Audi A6 / S6 / RS 6 / A7 / S7 / RS 7 データバス ダイアグノシスインターフェースの保護カバー取り付け改修

| リコール届出番号 | 外-3558 | リコール届出日 | 2023年2月2日 |

不具合発生箇所

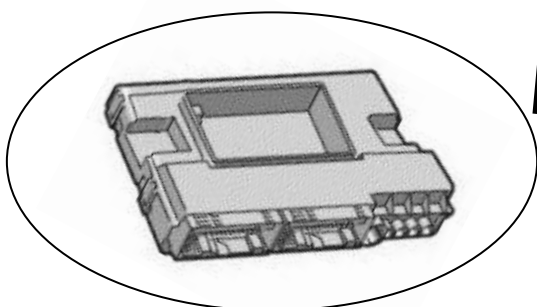
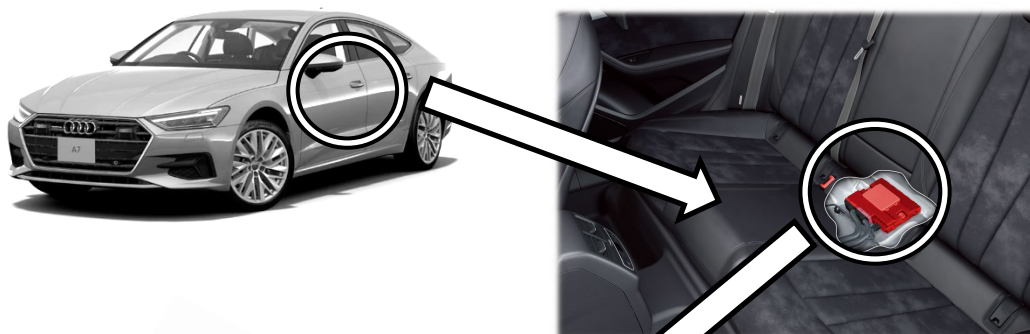
| 基準不適合状態にあると認める構造、装置又は性能の状況及びその原因 | リヤシートの下に取り付けられているデータバスダイアグノシスインターフェースにおいて、リヤシートにこぼした液体の水分により、データバスダイアグノシスインターフェース内で短絡が発生することがあります。そのため、警告灯が点灯するとともに、エンジンが出力を抑える緊急走行モードに入ったり、パワーステアリングのアシスト力が減少したりするおそれがあります。 | | |

データバスダイアグノシスインターフェース

| 改善措置の内容 | 全車両、データバスダイアグノシスインターフェースに保護カバーを取り付けます。データバスダイアグノシスインターフェースに短絡が認められた場合は交換します。 | | |

保護カバー

注： は、保護カバーを取り付ける部品を示します。
